METROPOLIN SYKKIVÄ SYDÄN

HELSINGIN
KESKUSTAKIRJASTON
AVOIN KANSAINVÄLINEN
ARKKITEHTUURIKILPAILU

ARVOSTELUPÖYTÄKIRJA
29.4.2013

149 Käännös

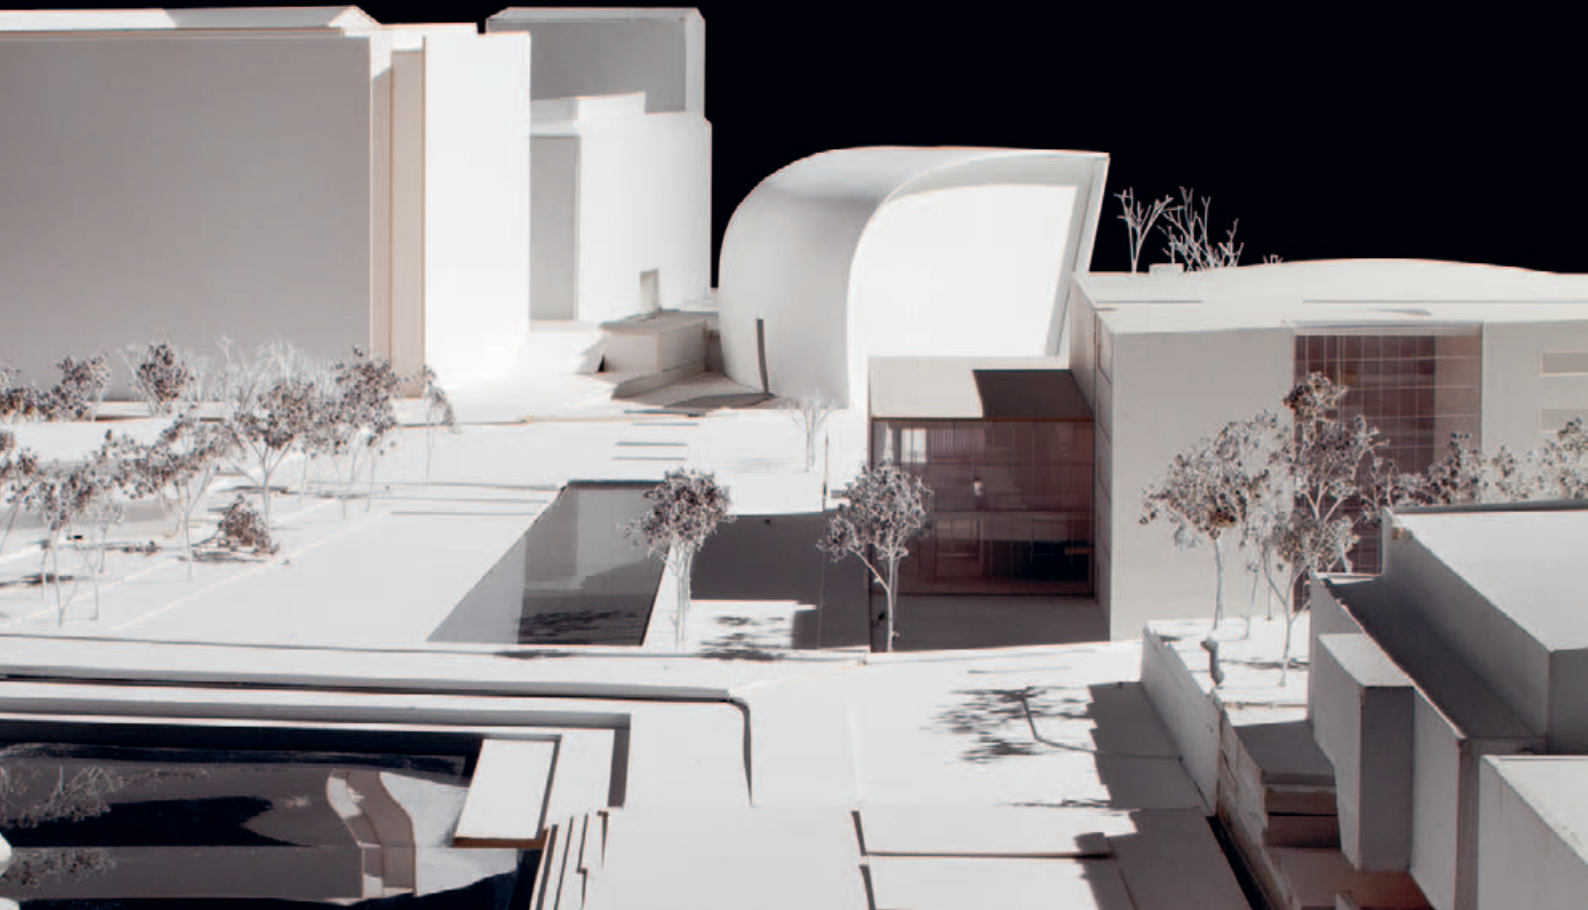
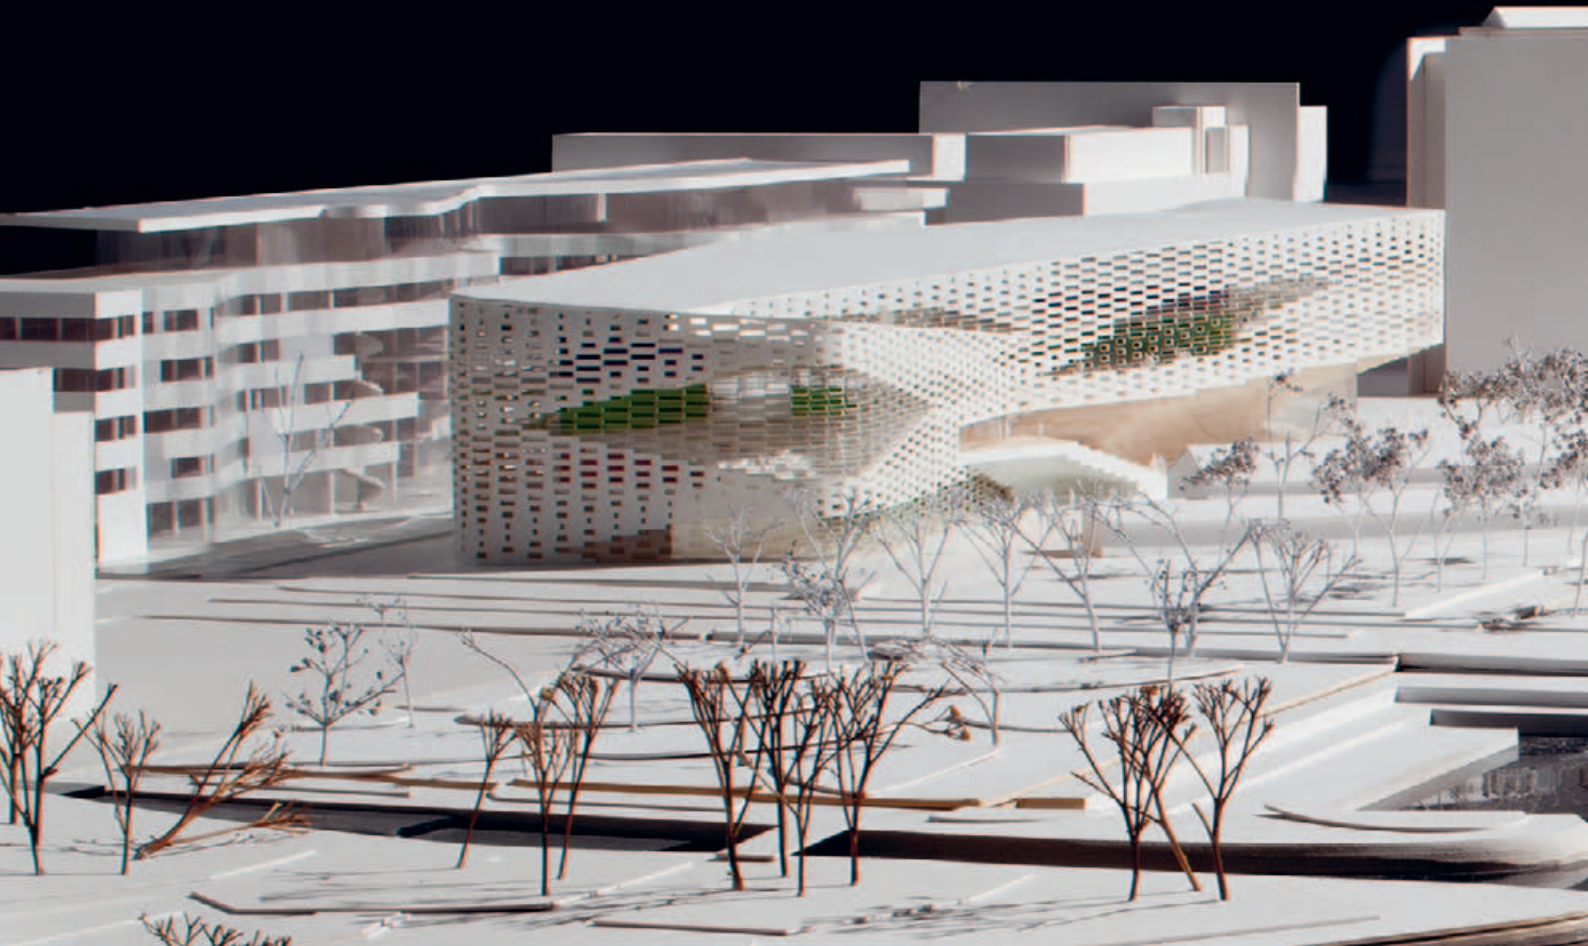
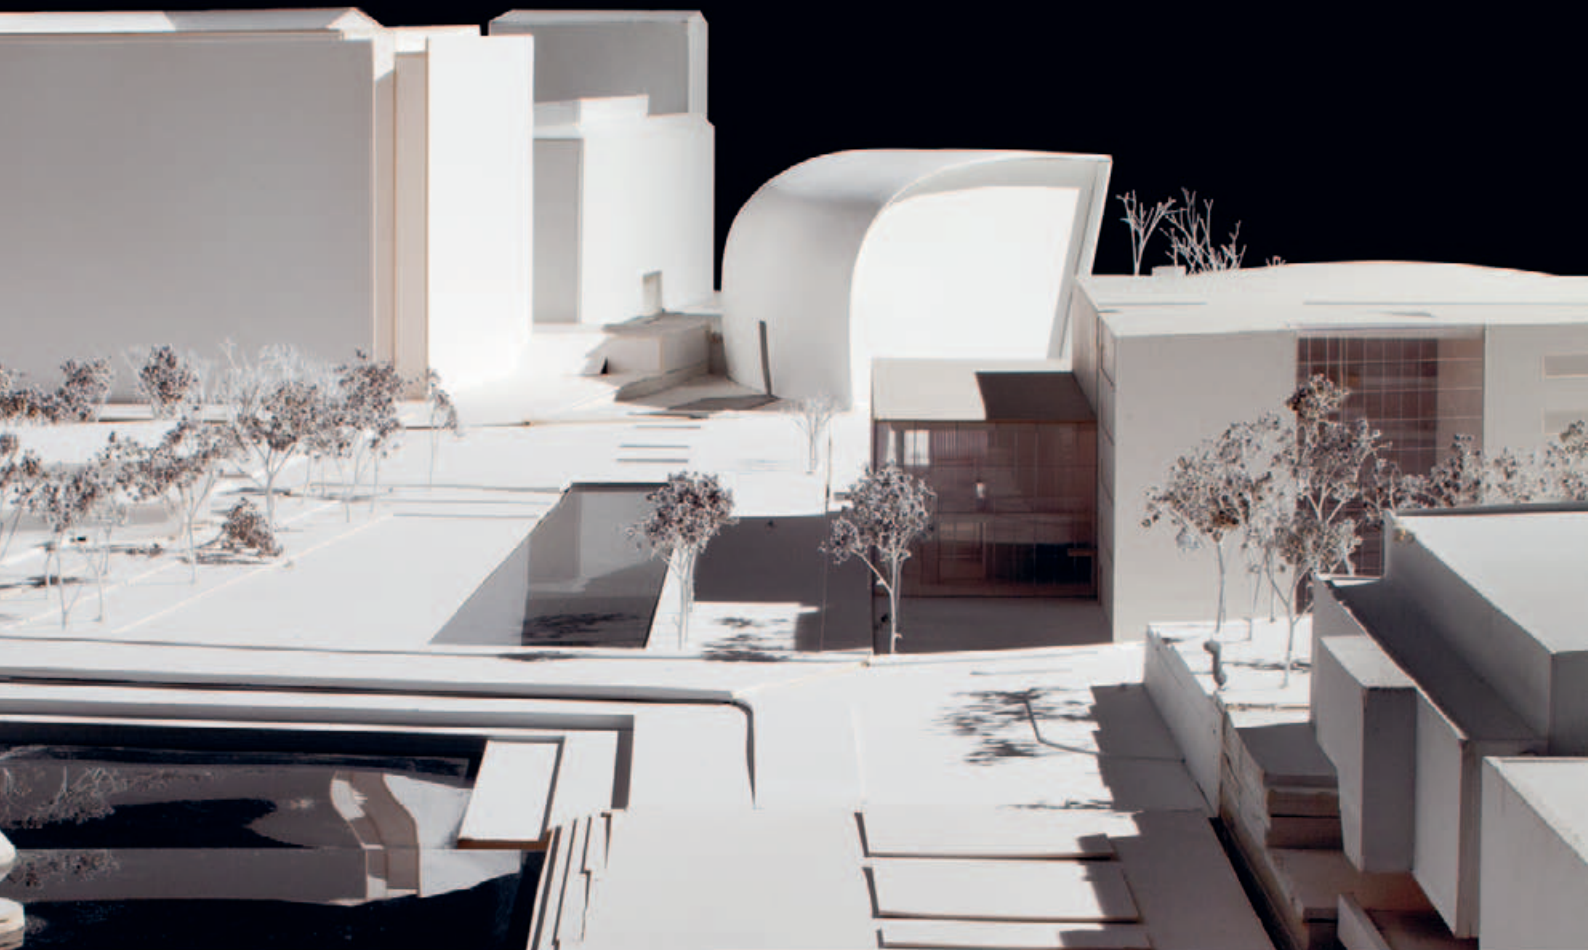
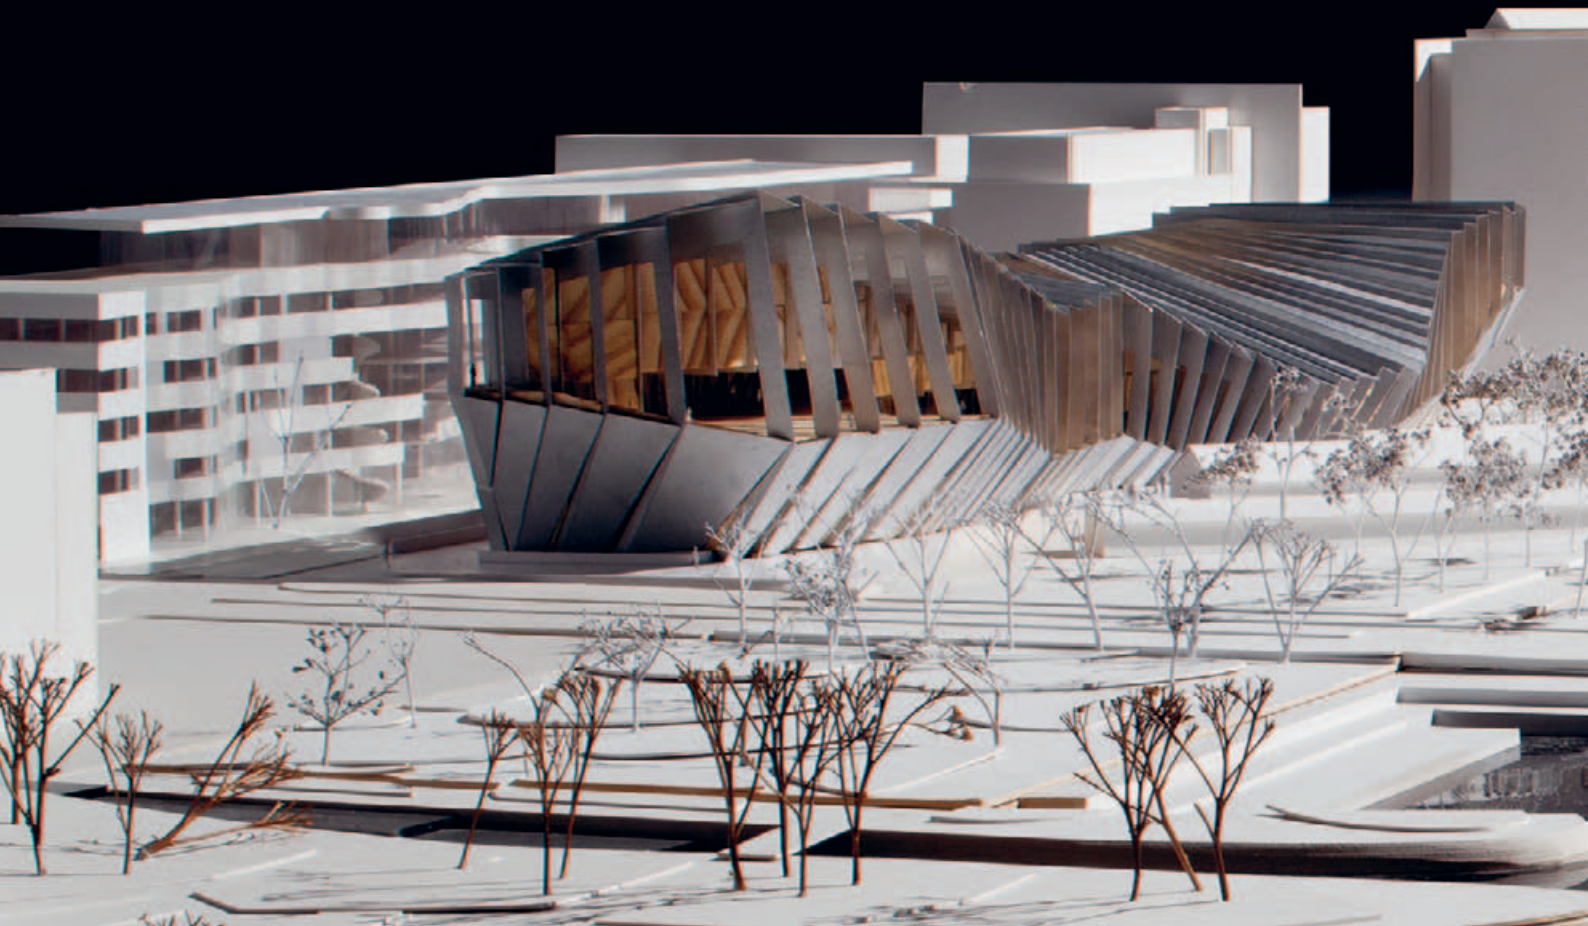
Ehdotus on kehittynyt 1.vaiheesta hienosti ja kokonais-konsepti on yhä kirkkaampi. Rakennus liittyy varmalla otteella ympäristöön samalla kuin nousee selkeästi esiin ja ottaa paikkansa merkittävänä julkisena rakennuksena. Rakennus on kutsuva, helposti lähestyttävä ja omaksuttava.

Rakennuksen massoittelu kumpuaa hienosti rakennuksen toiminnasta ja tiloista; niiden sovittamisesta tähän kontekstiin. Maantasoin sisäänvedetty ulkoseinä yhdessä sen päälle sijoitetun terassin kanssa merkitsevät ainutkertaisen näyttävästi sisäänkäynnin. Terassin alle, pääsisäänkäynnin eteen muodostuva aukiotila liittyy onnistuneesti aulatiloihin; ulkotilojen tapahtumat tulevat osaksi kirjastoa.

Sisäänkäynnit on sijoitettu hyvin, rakennukseen on helppo saapua kaikista lähestymissuunnista. Aulajärjestelyt mahdollistavat kirjastotoimintojen sijoittamisen heti sisäänkäyntien läheisyyteen. Joiltain osin aula jää hieman kapeaksi. Monitoimisalin sijoittaminen aulan yhteyteen on onnistunut ratkaisu. Kokonaisuus on muunneltavuudeltaan erinomainen.

Esitetty runkojärjestelmä on kiinnostava. Sisääntulo-aulaan ei ole esitetty pilareita vaan ylempiä kerroksia kannattaa valtava teräspalkkirakenne. Ajatus suuresta pilarittomasta tilasta on kiehtova mutta kustannustaloudellisesti ja teknisesti haastava. Ehdotus on materiaaleiltaan tyylikäs. Puujulkisivu tukee hyvin arkkitehtonista kokonaisuutta ja vahvistaa rakennuksen identiteettiä. Julkisivuratkaisu on teknisesti haastava mutta toteuttamiskelpoinen.

Kellarikerrokseen ja toisen kerroksen massiivisten tukirakenteiden yhteyteen on sijoitettu myös ilmastoinnin konehuoneet, mitkä tukevat jokseenkin

Aulatila jää paikoin liian kapeaksi ja pääsisäänkäynti on sivussa suhteessa rakennuksen keskellä sijaitsevaan vertikaaliliikennevyöhykkeeseen. Maantasokerrokseen sijoitettavat asiakastilat jäävät sisäänkäynneistä sivulle. Asiakaspalvelun taustatilavyöhyke rajoittaa näin esitettynä liikaa kerroksen muuntojoustavuutta ja kirjastotoimintojen sijoittamista sisäänkäyntien läheisyyteen. Salien sijoittamisesta kellareihin olisi pitänyt seurata enemmän avoimuutta sisääntulokerrokseen.

Rakennuksen toisen kerroksen luoteiskulmaan sijoitettu kahvila kerrokseen nousevine olohuoneporrastuksineen on tilallisesti hieno kokonaisuus. Ympäröivää maisematilaa on hyödynnetty onnistuneesti tilojen suuntauksissa ja vastaavasti sisätilojen toiminnot välittyvät hyvin ulkotilaan. Myös ajatus kahvilaan johtavasta ulko-sisätilojen rinnakkaisesta portaasta on hieno tosin kahvilan terassi jää valitettavan pieneksi.

Päävertikaaliyhteydet ja orientoituminen rakennuksessa on hieman haparoivaa. Erityisesti ylemmissä kerroksissa liikennetilat ja tilojen väliset etäisyydet kasvavat turhan suuriksi. Orientoituminen on paikoin hankalaa.

Ehdotus on yhä luonnosmainen rakenteiden osalta. Pilareita on esitetty harvalla jaolla tai jätetty esittämättä. Esitetty osittainen ripustettu rakenne on haastava. Energiatehokkuus ja talotekniset ratkaisut on suunniteltu varmaotteisesti ja tehokkaita ratkaisuja käyttäen. Suuret konehuoneet on pystytty sijoittamaan luontevasti ylimpään kerrokseen. Päivänvalon hyödyn-

357 The Diagonal Agora

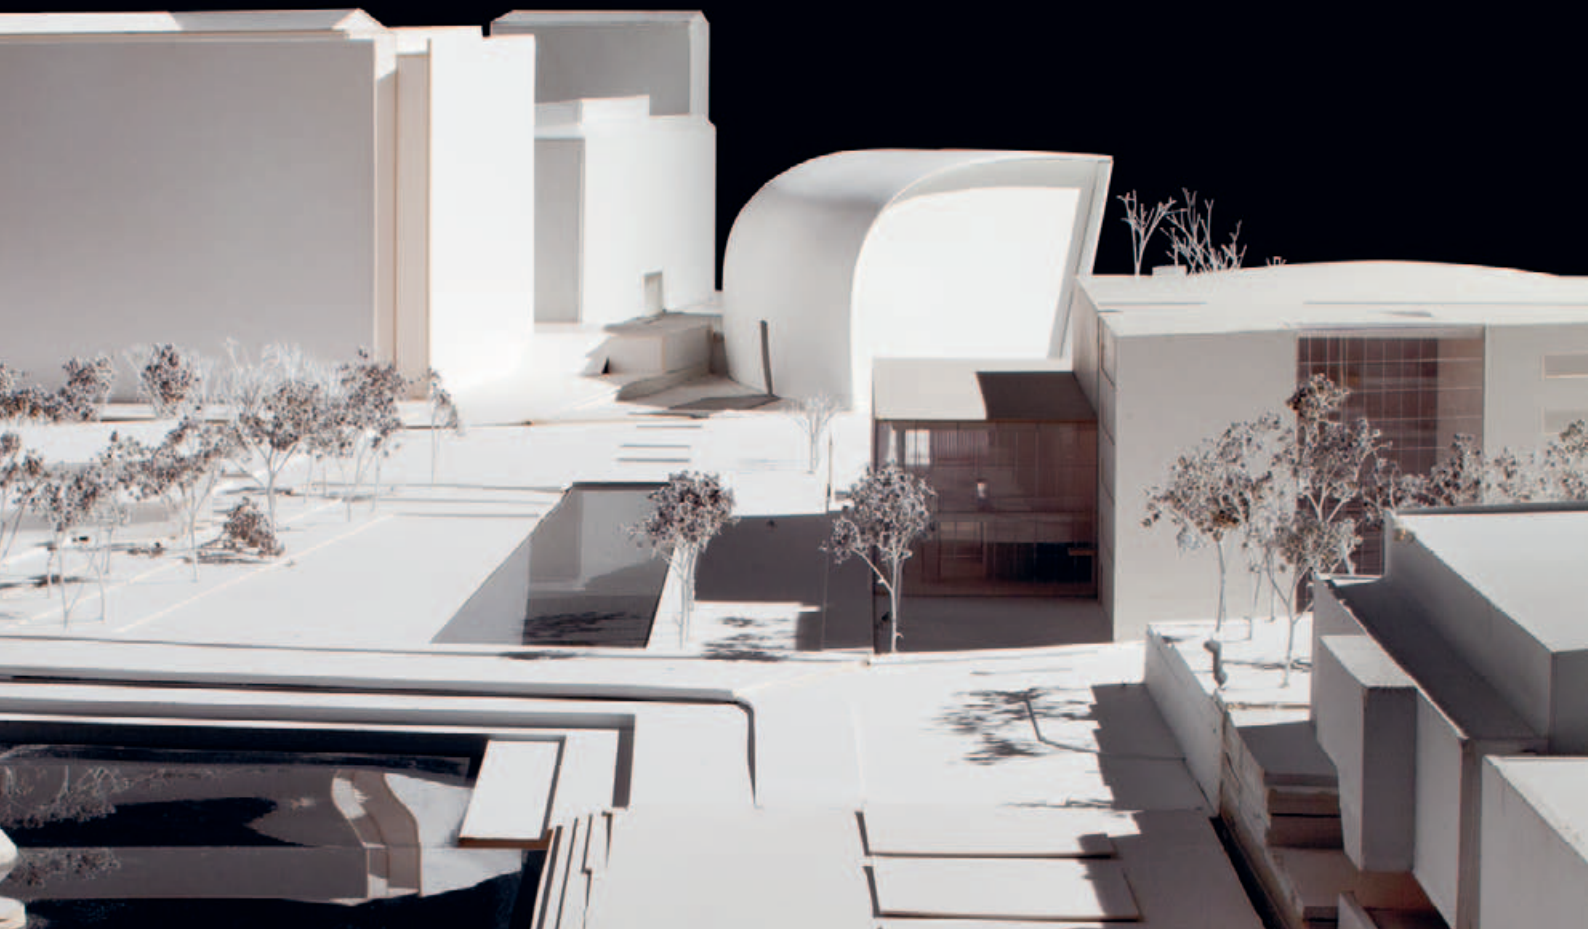
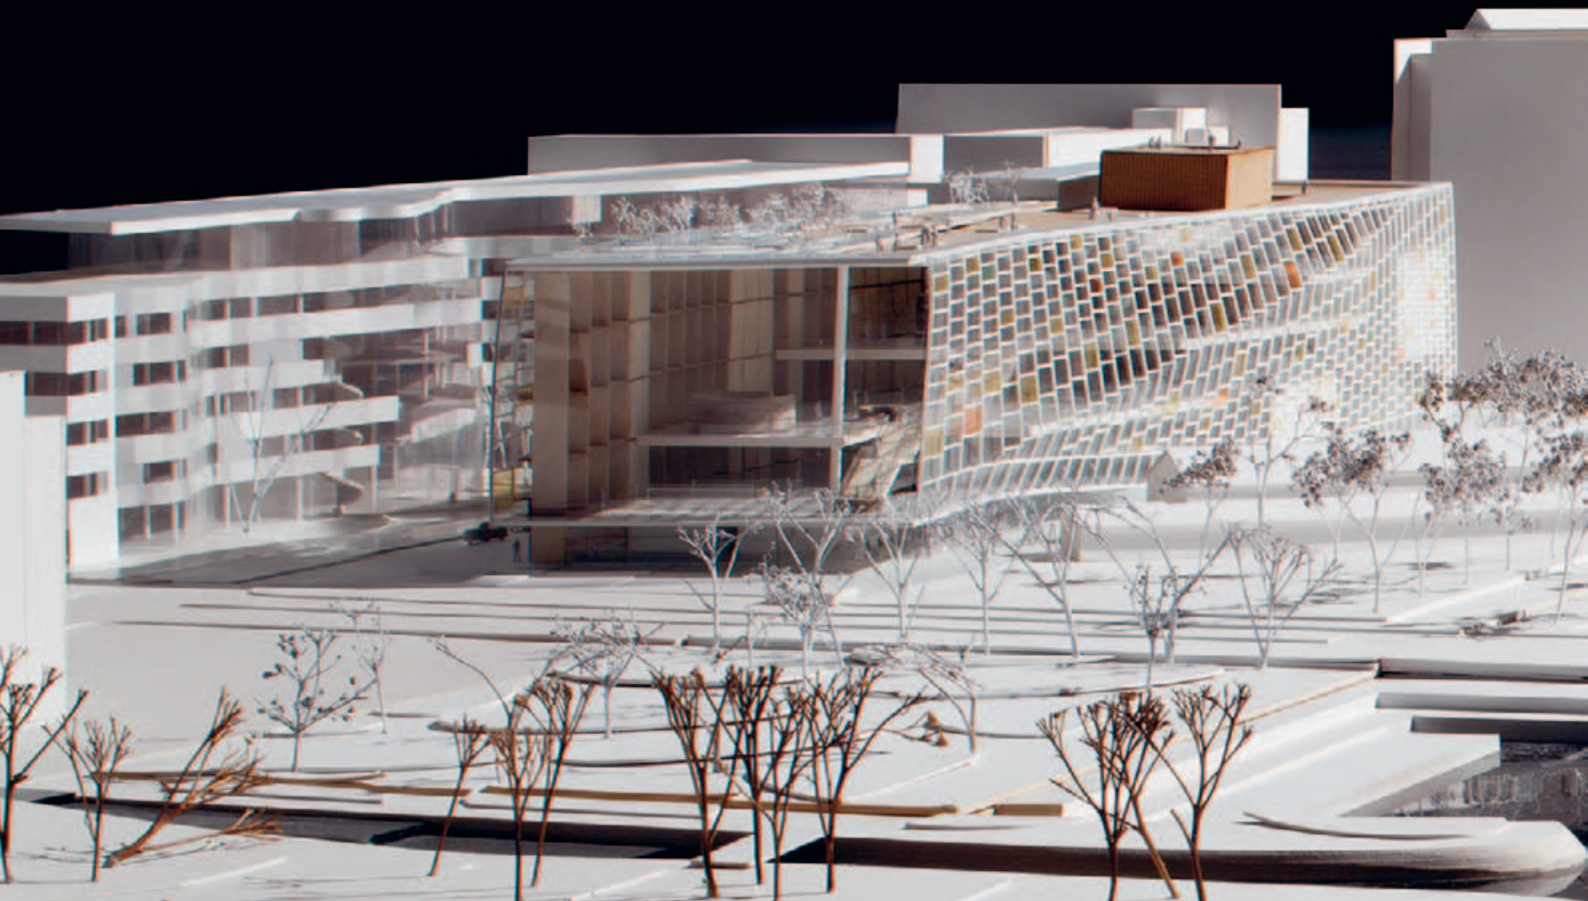
Ehdotus on joltain osin kehittynyt ensimmäisen vaiheen luonnoksesta. Arkkitehtonisen konseptin perusratkaisut ovat säilyneet ennallaan. Tehdyt muutokset ovat pieniä mutta vaikuttavat kokonaiskuvaan paljon. Massoitellun lähtökohdat olivat 1.vaiheessa lupaavia. Rakennuksen muoto oli johdettu ymmärrettävästi tilaohjelman soveltamisesta tälle rakennuspaikalle. Julkisivujärjestelmä oli kuitenkin tarpeettoman hankala ja jatko-ohjeissa todettiin kokonaisratkaisun kestävän julkisivujen yksinkertaistamisen. Tältä osin ei 2.vaiheen suunnitelma vastannut sille asetettuja odotuksia.

Muutokset rakennusmassaan ovat tehneet kokonaisuudesta levottoman. 1.vaiheen massa pysyi hallittuna kun lasiset ulkoseinät olivat suoria. Monimuotoinen massa säilyi ryhdikkäänä. Nyt massan taittaminen pääsisäänkäynnin kohdalta sisään sekä luoteiskulman terassirakenteen taittaminen ulos rikkovat kokonaisuutta ja vievät sitä jäsentymättömään suuntaan.

Keskustatunnelin tilavaraus on otettu huomioon. Poistumistieporras ja ilmanvaihtokuilu on esitetty päätunnelin päälle. Siinä ne eivät voi olla. Tämän takia poistumistieporras ja ilmanvaihtokuilu puuttuvat.

Ehdotuksessa on kaupunkikuvallisesti ja arkkitehtonisesti vahva kokonaisilme.
